**AVIS RELATIF À LA PROTECTION
CONTRE LES EVENTUELS EFFETS NOCIFS ET NUISANCES
PROVOQUÉS PAR LES RAYONNEMENTS NON IONISANTS
GÉNÉRÉS PAR DES ANTENNES ÉMETTRICES STATIONNAIRES**

Commune : LIEGE - Exploitant : ORANGE

Référence exploitant : 115L1_4 / 30039L1_1 / 40039L1_1/50039L1_1

Rapport n° 3900 / 2024

Figure 2 : Vue en plan des installations d'antennes dans un rayon de 300 mètres autour de l'installation faisant l'objet de la demande d'avis

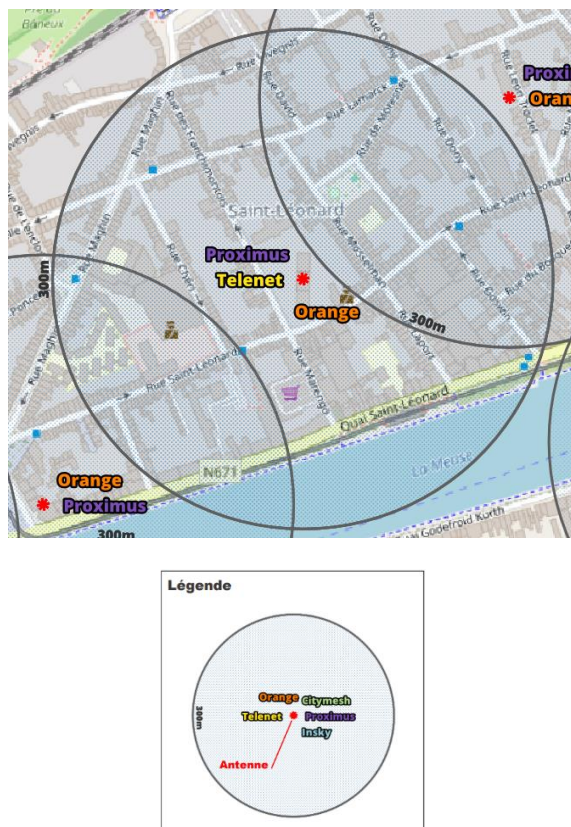
Le plan en projection verticale de la figure 2 indique la localisation des installations d'antennes émettrices stationnaires visées par le décret et situées dans un rayon de 300 mètres autour de l'installation référencée dans le paragraphe 2 et localisée au centre du cercle. Les données de localisation de ces antennes et les avis correspondant sont accessibles via le cadastre en ligne des antennes émettrices stationnaires⁸. Les installations prises en compte dans l'évaluation du respect de la limite cumulative sont les installations d'antennes émettrices déclarées en service par l'exploitant à la date du présent avis, à l'exception de l'installation référencée dans le paragraphe 2 et éventuellement d'autres installations ayant fait l'objet d'une demande d'avis à la même date et qui sont situées à l'intérieur de la zone de 300 mètres de rayon.

- il y a au plus 4 installations d'antennes émettrices stationnaires présentes dans la zone d'évaluation de 300 mètres de rayon représentée dans la figure 2, y inclus l'installation référencée dans le paragraphe 2 : la limite cumulative définie à l'article 4, §2 du décret est nécessairement respectée dans les lieux de séjour à l'intérieur de la zone d'évaluation de 300 mètres de rayon ;

Compte tenu des considérations ci-dessus, il apparaît que l'intensité du rayonnement électromagnétique généré, dans les lieux de séjour situés dans un rayon de 300 mètres autour de l'installation référencée dans le paragraphe 2, par l'ensemble des antennes émettrices stationnaires de l'ensemble des exploitants du même site d'antennes émettrices stationnaires respecte la limite fixée à l'article 4, § 2 du décret.
